Orgão / Entidade	**SMUIH/SUBH - Secretaria Municipal de Urbanismo, Infraestrutura e Habitação/ Subsecretaria de Habitação.**
Data da 4ª Visita	**11 DE OUTUBRO de 2017**
Contrato Selecionado	**CONTRATO Nº 08/2016** – Obras de urbanização, infraestrutura e edificações nos assentamentos precários informais Parque Furquim Mendes e Proletário do Dique – Etapa 1 – Vigário Geral – R.A. XXXI AP 3
Equipe	**José Renato M. S. Oliveira** Auditor de Controle Externo Matrícula – 40/901.657 **Niraldo Elias Moreira** Auditor de Controle Externo Matrícula – 40/901.805

CONTRATO Nº 08/2016 – SMUIH - Secretaria Municipal de Urbanismo, Infraestrutura e Habitação

RELATÓRIO DA 4ª VISITA TÉCNICA

Figura 7 – Revestimento de blocos de concreto intertravados. Av. Renascer e Parque Linear.

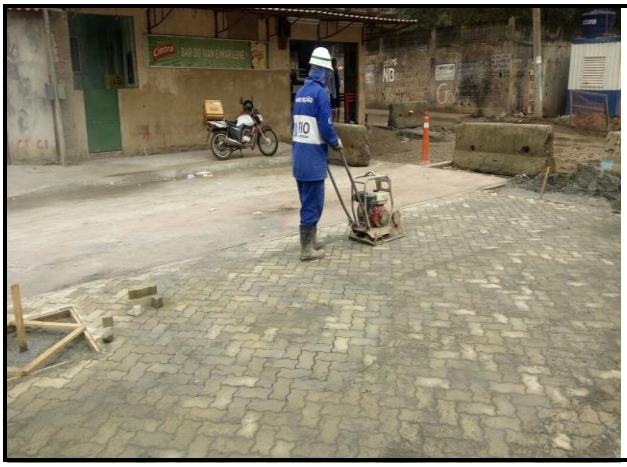
Verifica-se, conforme a 13ª medição (anexo 5), a utilização do serviço MT 04.40.0050 para execução de vias de serviço no Parque Proletário do Dique. Solicita-se que a jurisdicionada justifique a utilização deste item, uma vez que a atividade em questão não se trata de vala, e sim de via. Outrossim, não foi observada no local a utilização da referida cerca, conforme se apresenta na Figura 1, onde verifica-se um sistema rudimentar de escoramento.
